Ministero della Transizione Ecologica

Parere n. 314 del 12 settembre 2022

Progetto:	<p>Procedura di valutazione d'impatto ambientale ai sensi dell'art. 23 del D.Lgs 152/2006 e ss.mm.ii.</p> <p>Progetto per l'installazione di un impianto eolico denominato "Lisa", costituito da 8 aerogeneratori di potenza unitaria pari a 6 MW, per una potenza complessiva pari a 48 MW, e delle relative opere elettriche connesse e infrastrutture indispensabili, da localizzarsi nei territori comunali di Morcone (BN) e Pontelandolfo (BN).</p> <p>ID_VIP: 5967</p>
Proponente:	<p>RWE Renewables Italia S.r.l.</p>

Fig. 6 Immagine ravvicinata da cui emerge la presenza di altri impianti con piazzole e raccordi oltre a quelli censiti dal GSE

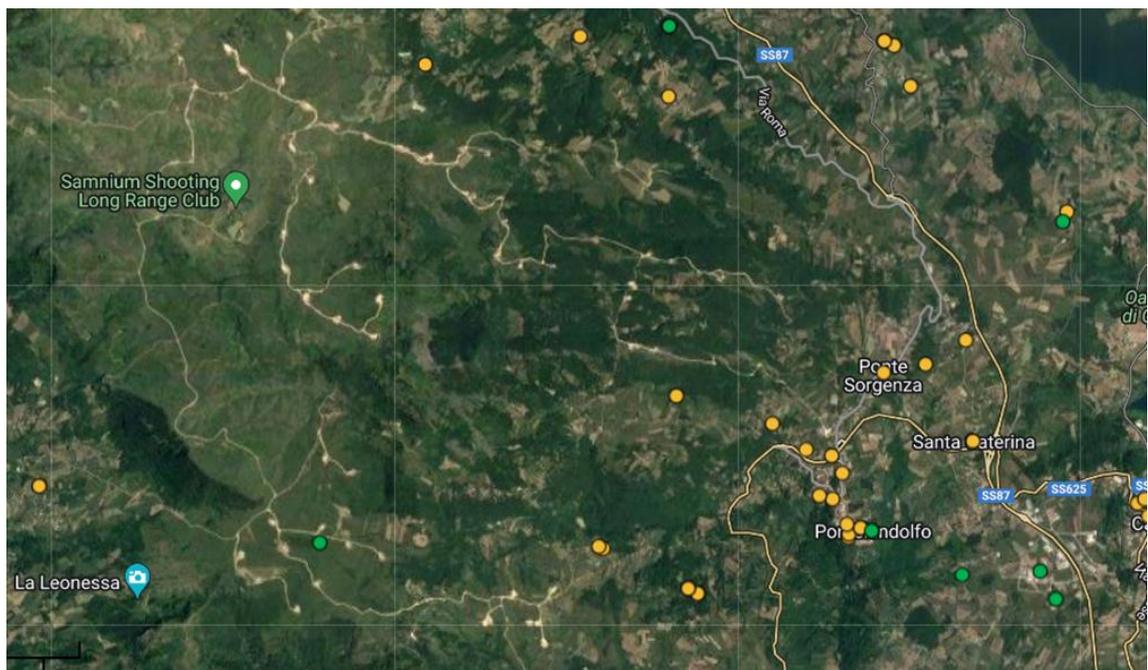
- Quanto alla descrizione dello stato dell’ambiente (scenario base) per ogni aspetto ambientale individuato non è stata riportata una descrizione generale della probabile evoluzione dello stato attuale dell’ambiente in caso di mancata attuazione del progetto.
- Da una verifica d’ufficio sul portale pubblico Atlaimpanti del GSE https://atla.gse.it/atlaimpanti/project/Atlaimpanti_Internet.html è stato possibile verificare che **nell’area insistono altri impianti eolici** di cui il SIA omette ogni menzione, con conseguente grave lacunosità della descrizione dello stato dei luoghi, e con pari lacunosità dell’analisi degli impatti, in violazione dell’art. 22 comma 3, lett. a) e b) del d. lgs. 152/06 e s.m. e i.
- È riportato l’esito della verifica d’ufficio nella tabella riassuntiva di seguito riportata:

Fig. 7 – Sovrapposizione d’ufficio su Arcgis dei progetti concorrenti 5522 e 5967 quasi coincidenti

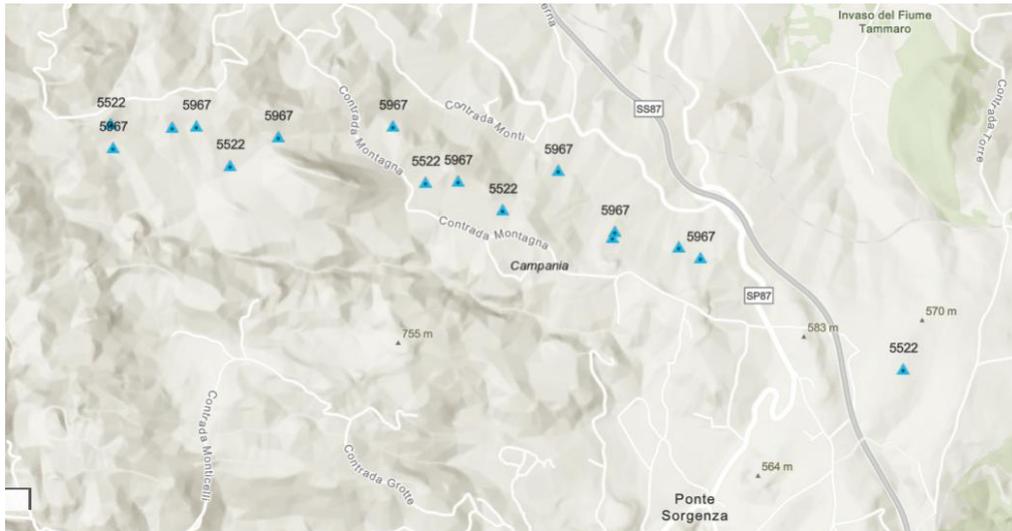
- Le maggiori criticità nella documentazione presentata dal Proponente si mostrano nella documentazione dal punto di vista tecnico, in particolare nell’analisi degli impatti cumulativi e nell’analisi della componente biodiversità- avifauna, atteso che la documentazione è ed è rimasta carente di dati aggiornati, frammentata, con informazioni non sufficienti a dare contezza dello stato dei luoghi e delle vincolistiche e degli impianti presenti nell’area vasta, così da escludere l’impatto dell’opera in un contesto che vede la massiccia presenza di impianti, eolici e idroelettrici.

Quanto poi all’analisi degli impatti cumulativi, RWE nello Studio di Impatto Ambientale asserisce di avere specificamente trattato gli impatti cumulativi tra il Progetto Lisa e l’Impianto Morcone. Non sviluppa però l’analisi degli impatti cumulativi avvalendosi delle banche dati e portali esistenti, tra cui l’Atlante del GSE, e il Portale delle Valutazioni Ambientali del MITE, così da valutare gli impianti presenti, omettendo dunque la valutazione dei restanti presenti o di quelli in progetto.

Fig. 8 – Immagine a pag. 109 dello studio di incidenza

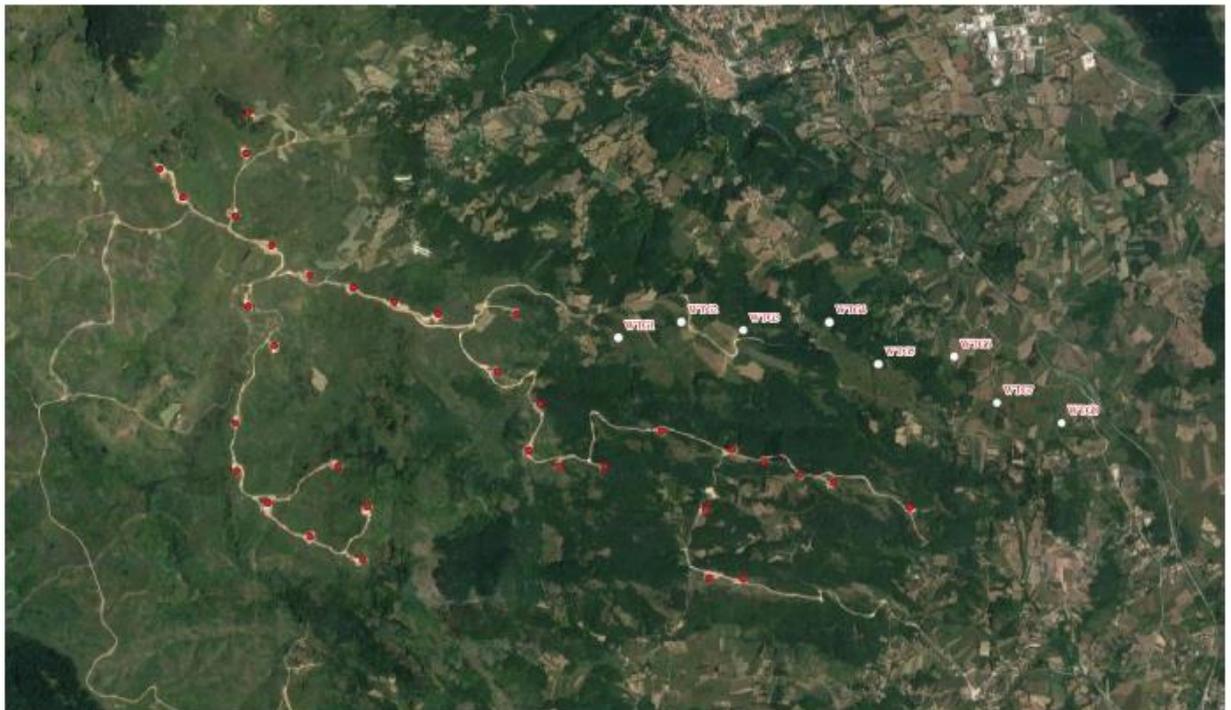
- In sede di Studio di Incidenza (PELS-A-17-c-Relazione-incidenza-ambientale, sottoscritta da un geometra) peraltro il proponente ha pubblicato un’immagine in cui evidenzia il cumulo tra l’impianto in progetto e quelli genericamente di “altre ditte” non meglio identificati preesistenti, affermando che pur sembrando vicini in realtà non lo sarebbero ai fini del cumulo degli impatti sull’avifauna; più precisamente lo studio riporta “*si può notare come alcuni aerogeneratori possono sembrare vicini a quelli esistenti e in particolare l’aerogeneratore WGT1, ma andando a zoomare su tale macchina ci si rende conto che la distanza è tale da non poter aumentare impatti già esistenti.*” L’affermazione è generica e manca ogni indicazione della scala dell’immagine.

Fig. 15-16 Istituti faunistici del PFV di Benevento.

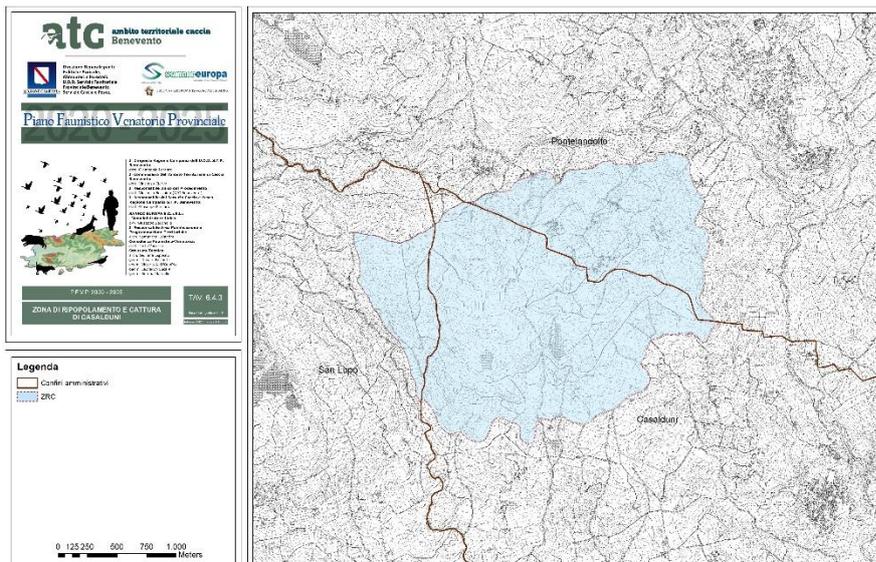
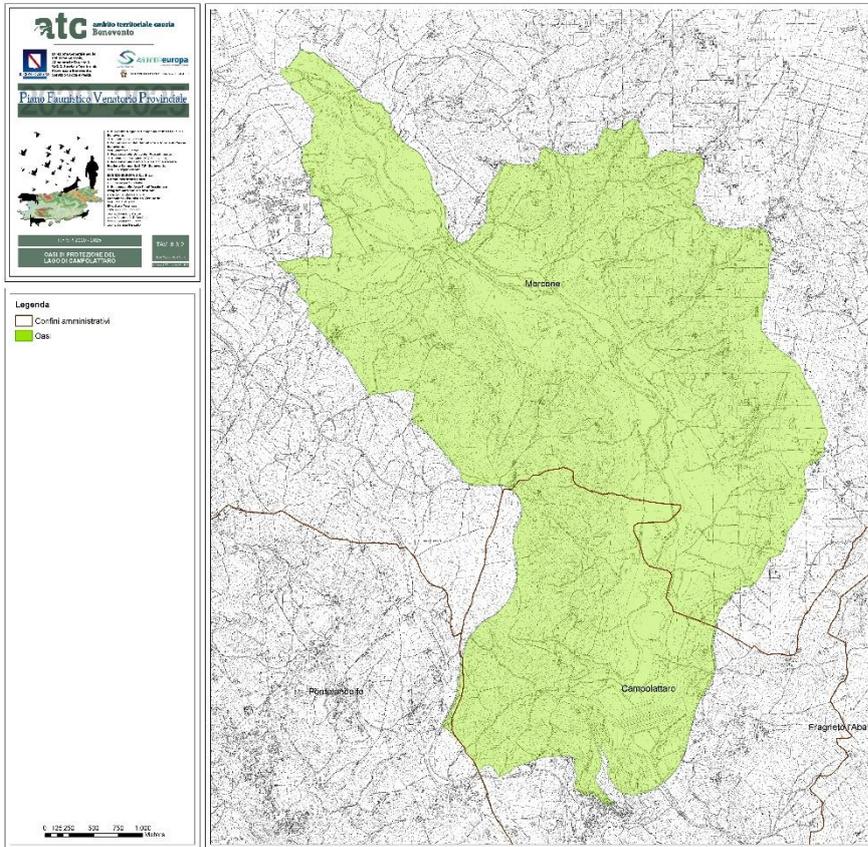
Gli impatti sono banalizzati, sottostimati, risolti con un'analisi matriciale obsoleta e sicuramente non consentita per la componente in questione, che richiede attenzioni e disamine non sbrigative ma sitospecifiche, anche in relazione alle specie esistenti classificate come a rischio e vulnerabili, dalla lontra al lanario, anche dai soli formulari standard pure allegati al SIA. L'impostazione del proponente in più di un passaggio sembra ricondurre la rilevanza dell'impatto al solo territorio incluso in Rete Natura 2000, quando è proprio la posizione dell'ambito, al centro di una vasta rete di vincoli, a renderla un corridoio ecologico la cui necessità di protezione è avvalorata dalla previsione di istituti faunistici ad opera del PFV vigente, proprio nel territorio di Morcone e circostanti, che vengono invece invece del tutto sottovalutati senza alcuna motivazione, quando

sono indice di presenza faunistica e in ogni caso di una vocazione del territorio alla rigenerazione faunistica potenzialmente impattata dal cantiere e dall'esercizio dell'impianto, impatti trascurati anche per effetto della insufficiente trattazione dell'aspetto programmatico critico già quanto all'insediamento.
